Studio di Impatto Ambientale ENI PROGETTO ITALIA IMPIANTO EOLICO PORTO TORRES (34 MWp)

Risposta alla Richiesta di Integrazioni della Regione Sardegna - Assessorato della Difesa dell'Ambiente di cui alla Nota Prot. N. 8530 del 28/04/2020

Questo documento rappresenta la Risposta alla Richiesta di Integrazione predisposta in data 28 Aprile 2020 dall'Assessorato della Difesa dell'Ambiente della Regione Sardegna, inerente il Progetto per la realizzazione di un Impianto Eolico, di potenza pari a 34 MW, nel sito industriale di Porto Torres – area di proprietà di eni Rewind sita in Porto Torres, Porto Torres (SS).

Figura 1: Miglior tragitto di spostamento tra le aree umide dei biotopi di maggior pregio nelle vicinanze dell'area di progetto

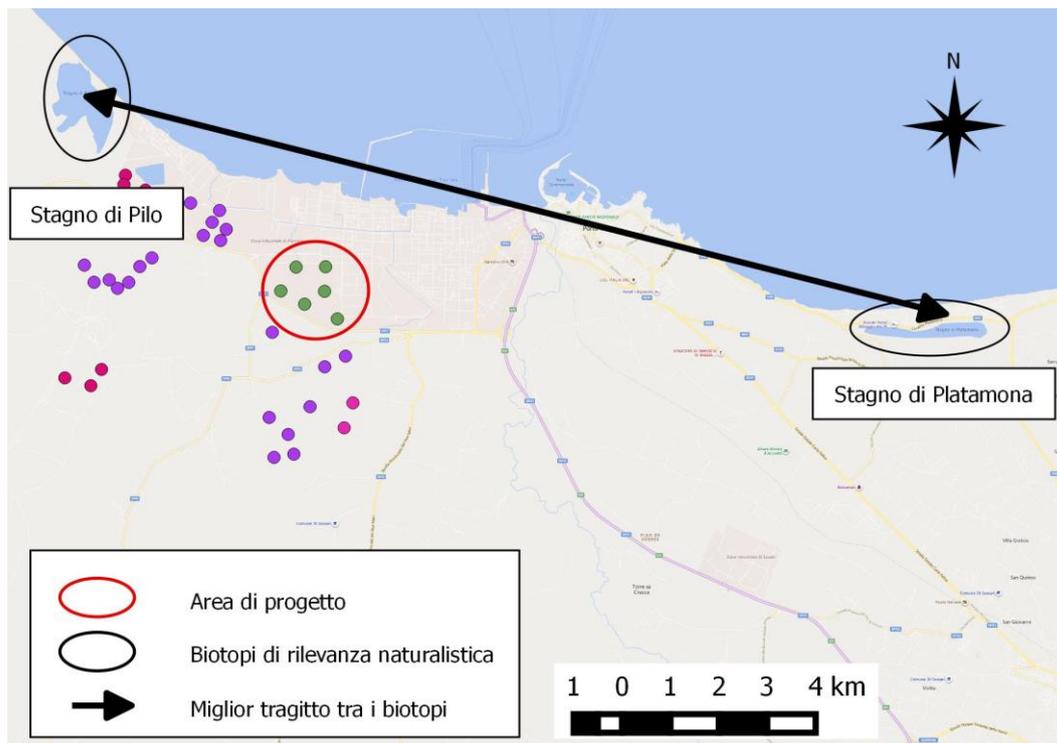
In merito a tali aspetti non si è rilevata un'analisi degli impatti cumulativi sulla fauna in relazione alla presenza di altri impianti eolici esistenti o non ancora realizzati nell'area di inserimento del progetto in esame."

Gli spostamenti potenziali sopra ipotizzati, avrebbero nell'area di studio una direttrice prevalentemente parallela alla costa (Est-Ovest), sebbene occorra comunque specificare che gli studi compiuti per progettazioni limitrofe (in seno alle Valutazioni di Impatto Ambientale esperite per gli impianti considerati) a quella in oggetto non hanno evidenziato la consistente presenza di tali specie, che infatti - come noto - prediligono sorvolare ambienti più consoni alle loro caratteristiche ecologiche e che normalmente mostrano una minore presenza antropica e l'assenza di pressione venatoria. Per tale motivo, quindi, **si ritiene che tali spostamenti possano avvenire sul mare, lungo una rotta** (figura successiva) **che permetterebbe di spostarsi da una zona umida all'altra percorrendo un tragitto minore che non quella che passa nell'entroterra.**

Occorre inoltre precisare che, sebbene, gli aerogeneratori del progetto Eni New Energy determinino una maggiore lunghezza dell'area già formata dai parchi Turna e Rosario, perpendicolare alla direttrice di volo ipotizzata, gli stessi si pongono alla stessa altezza di quelli costituenti il Parco Fiume Santo (poco più ad Ovest), non incrementando, quindi, la lunghezza complessiva della potenziale area impattante in loco e non interferendo in alcun modo con la suddetta rotta.

Per tutto quanto sopra detto si ritiene che l'impatto diretto per collisione della fauna di quanto in oggetto non sia significativamente maggiore di quanto valutato nello Studio di Incidenza Ambientale, anche in considerazione dei possibili effetti cumulativi dovuti alla presenza di altri impianti eolici, già esistenti, in fase di realizzazione o di autorizzazione, nell'area di inserimento del progetto in esame.

Figura 3: Schema con le interdistanze tra gli aerogeneratori (Fonte: Allegato 4 allo SIA "Relazione Paesaggistica")

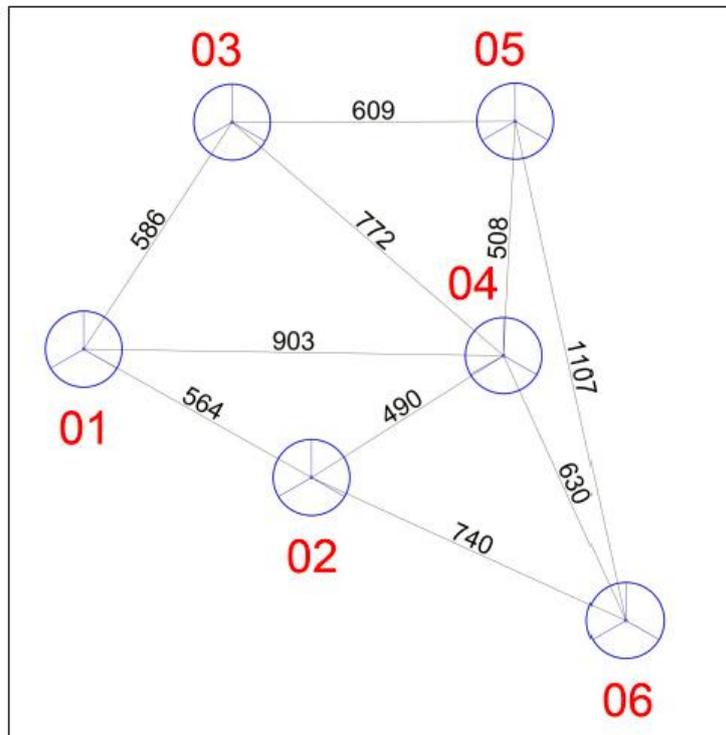
"Inoltre le interdistanze tra le torri suggerite nelle linee guida regionali allegata alla DGR n. 3/17 del 16/01/2009 non sono sempre rispettate, come meglio illustrato di seguito, generando un sovraffollamento di aerogeneratori in un'area relativamente piccola con conseguente aumento del rischio di collisione".

"Considerato che il vento prevalente, sia in termini di intensità che di frequenza, proviene da Ovest e da Nord-Ovest (rif. pag. 7 - Analisi di producibilità) e che per gli aerogeneratori in progetto la distanza di 3 diametri corrisponde a 495 m e la distanza di 5 diametri a 825 m, facendo rilerimento alle interdistanze tra gli aerogeneratori riportate nello schema a pag. 61 della Relazione Paesaggistica risulta che la distanza di 5D è rispettata solo tra gli aerogeneratori WTG 01 e WTG 04".

- la distanza minima consigliata, al fine di ottimizzare la producibilità del parco eolico, dalle suddette Linee Guida, da mantenere in generale tra gli aerogeneratori che non sono posizionate lungo la direzione del vento predominante, è pari a circa 3 volte il diametro del rotore, ovvero a circa 495 m. Come si evince dalla successiva figura, **l'interdistanza richiesta è pressochè rispettata per tutte le turbine. Solo l'interdistanza tra gli aerogeneratori WTG2 e WTG4 risulta pari a 490 m anzichè i 495 m consigliati dalle Linee Guida** (differenza pari a 5m)

- la distanza minima consigliata, al fine di ottimizzare la producibilità del parco eolico, dalle suddette Linee Guida, da mantenere in generale tra gli aerogeneratori che sono posizionate lungo la direzione del vento predominante, è pari a circa 5 volte il diametro del rotore, ovvero a circa 825 m. Come si evince dalla successiva figura, **l'interdistanza richiesta è rispettata per tutte le turbine tranne quella tra gli aerogeneratori WTG3 e WTG5, che risulta pari a 609 m anzichè i 825 m consigliati dalle Linee Guida** (differenza pari a 216m)

Va tuttavia considerato che le citate Linee Guida **suggeriscono** il rispetto delle suddette interdistanze al fine dichiarato di evitare l'insorgenza di mutue turbolenze fra gli aerogeneratori, non già di ridurre il rischio di collisione per l'avifauna.

Come emerge dall'analisi della Figura 3 riportata al precedente paragrafo, le distanze minime suggerite dalle linee guida regionali sono state dunque sempre rispettate (Tabella 2 in calce), ad eccezione della distanza tra:

- la WTG02 e la WTG04, che risulta essere più corta di circa 5 m
- la WTG03 e al WTG05 che risulta essere più corta di circa 216m

Tavola: **1 Interferenza con altri impianti a fonti rinnovabili**

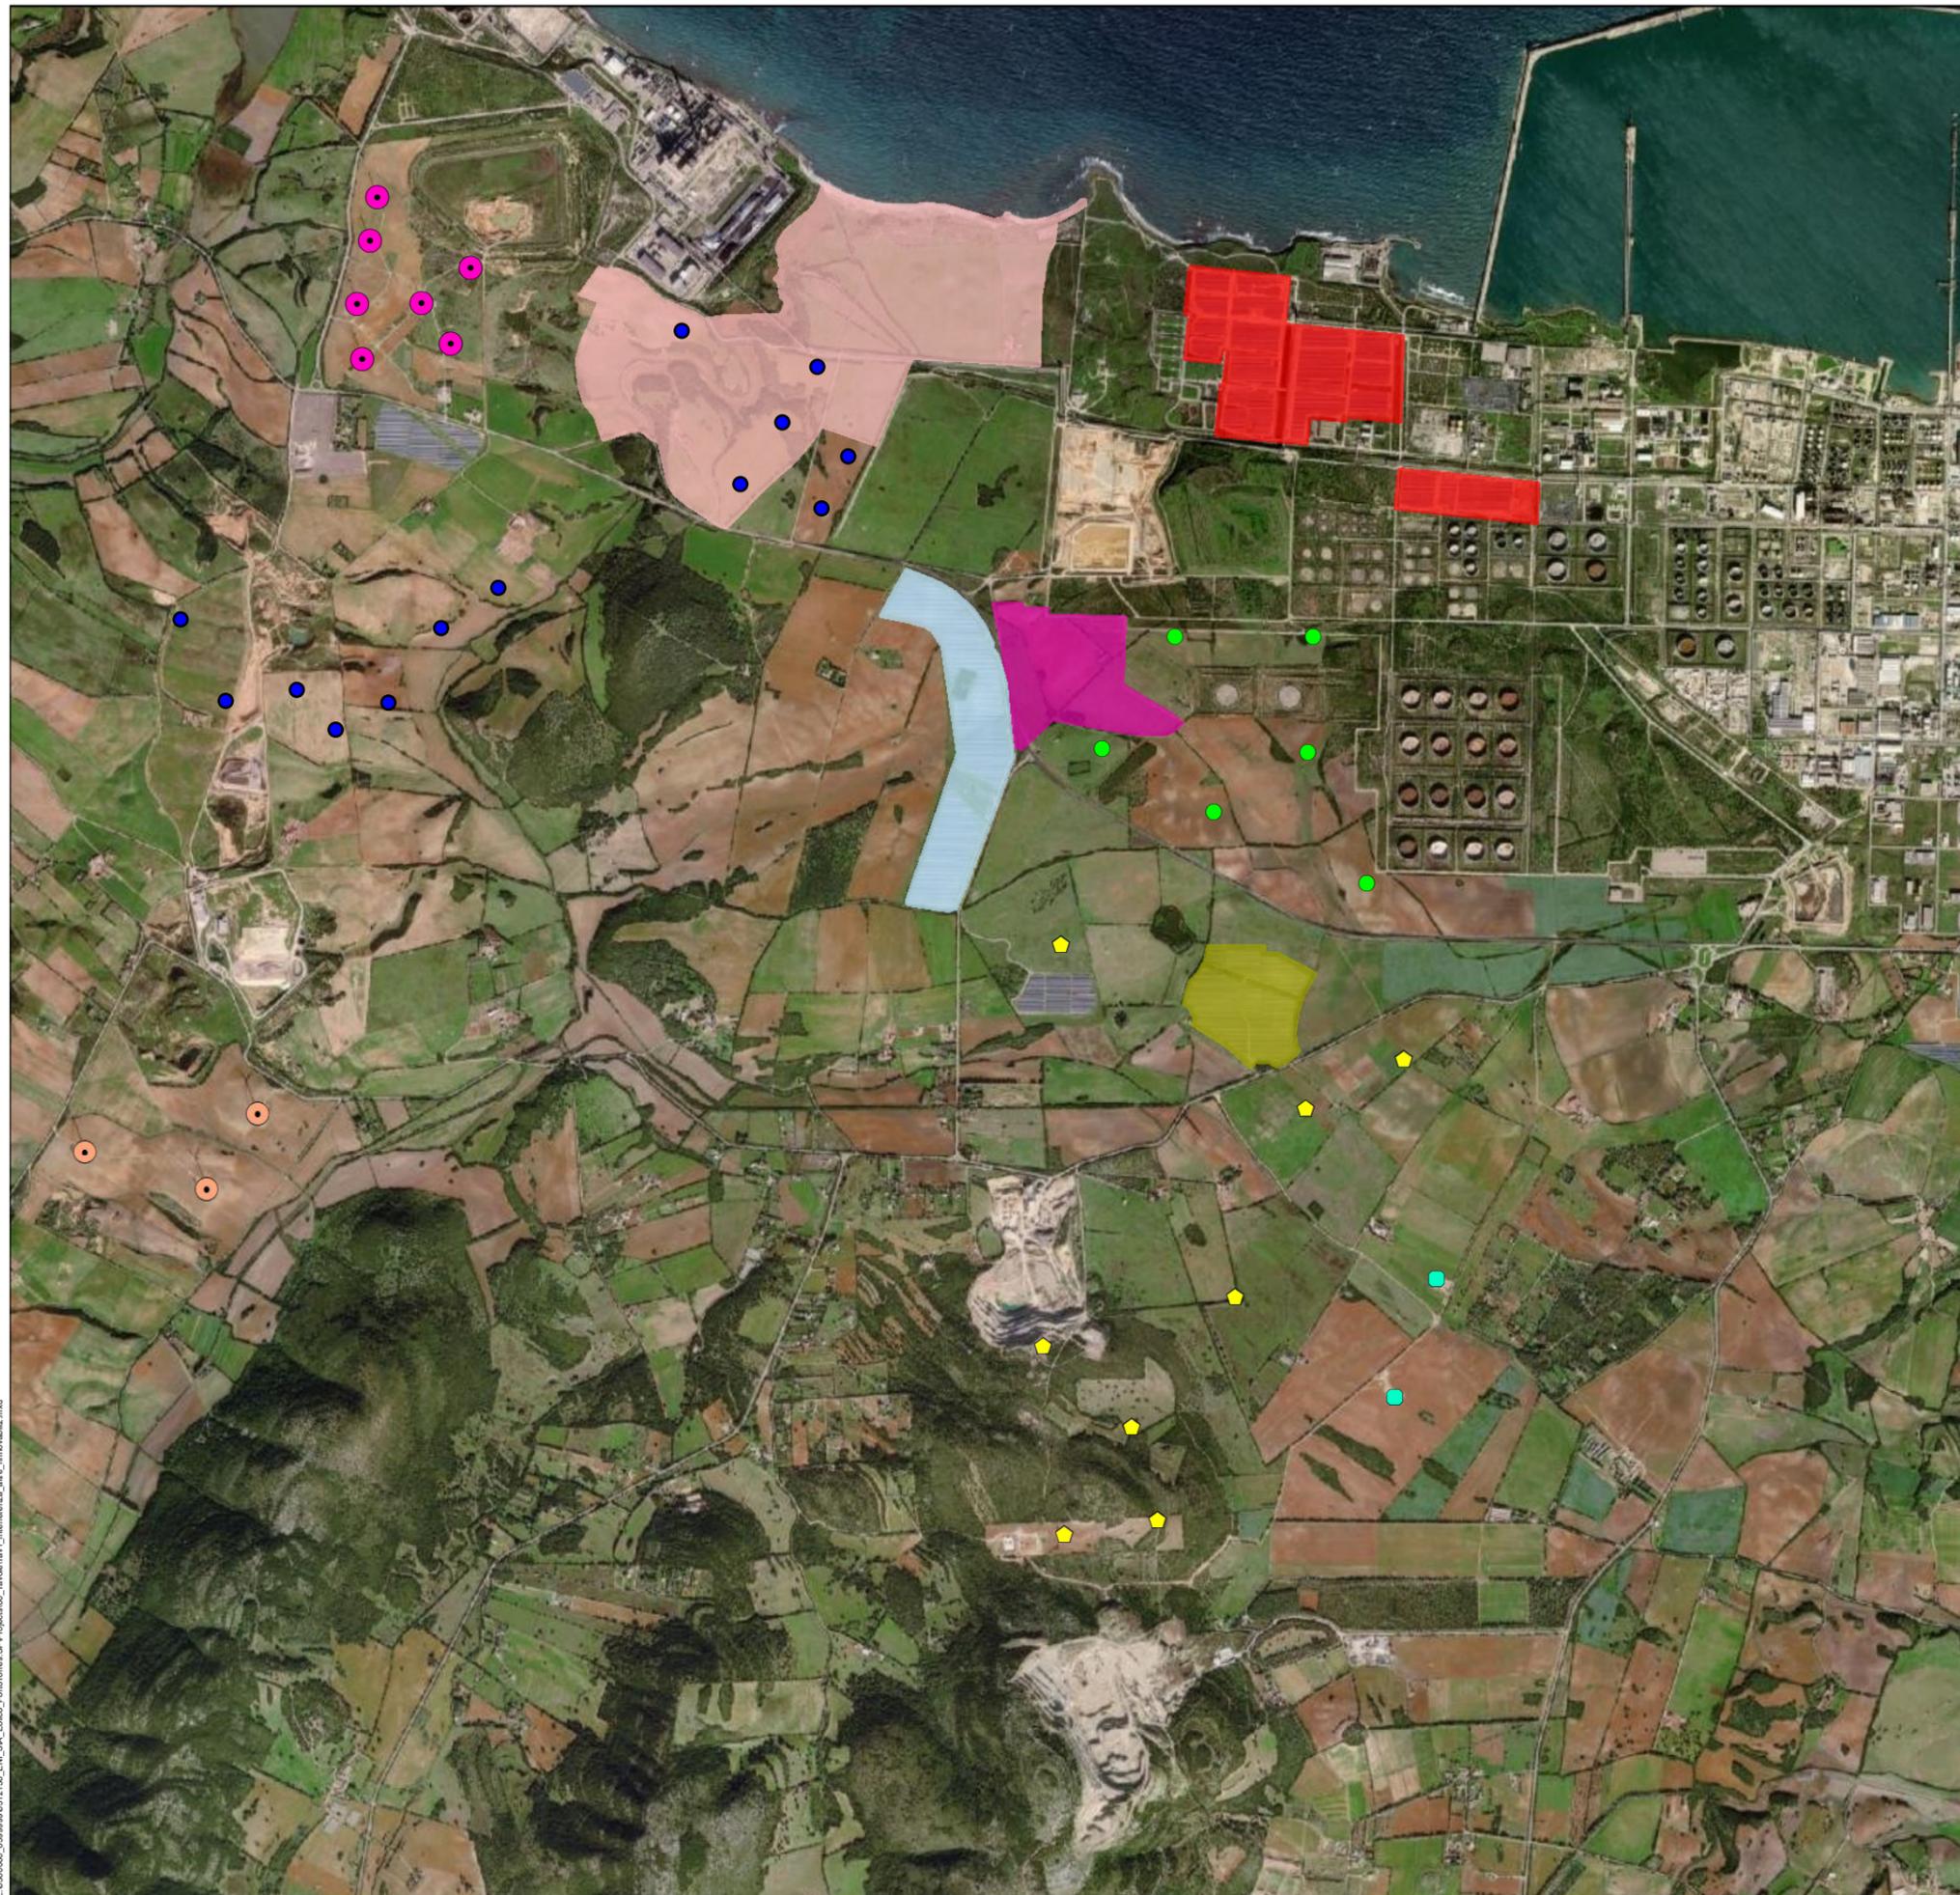
"Si rileva, in particolare, la necessità di valutare potenziali interferenze (quali diminuzioni della producibilità a seguito dell'ombreggiamento indotto) sul campo fotovoltaico proposto dalla Società Anemone Sol, su quello esistente della Società Eon ("Fiumesanto 2") e su quello della medesima società Proponente in fase di realizzazione".

- a Sud sono previsti 8 aerogeneratori costituenti il *Parco Turna*, attualmente in fase di autorizzazione, e sono in corso di realizzazione altri 2 aerogeneratori facenti parte del *Parco Rosario*;
- a Nord-Ovest dell'area di progetto è presente il parco eolico *Enel Green Power* composto da 7 aerogeneratori e a Sud-Ovest *Clean Power* composto da sole 3 pale;
- tra i due suddetti parchi, ad Ovest dell'area di progetto, è stato autorizzato l'impianto denominato *Fiume Santo* (13 aerogeneratori, in fase istruttoria istanza di riduzione a soli 5 - si veda Tavola in **Allegato 1**).

- Anemone Sol: perdite pari a circa 0,3%;
- Fiume Santo 2: perdite pari a circa 0,03%;
- Eni New Energy: perdite nulle.
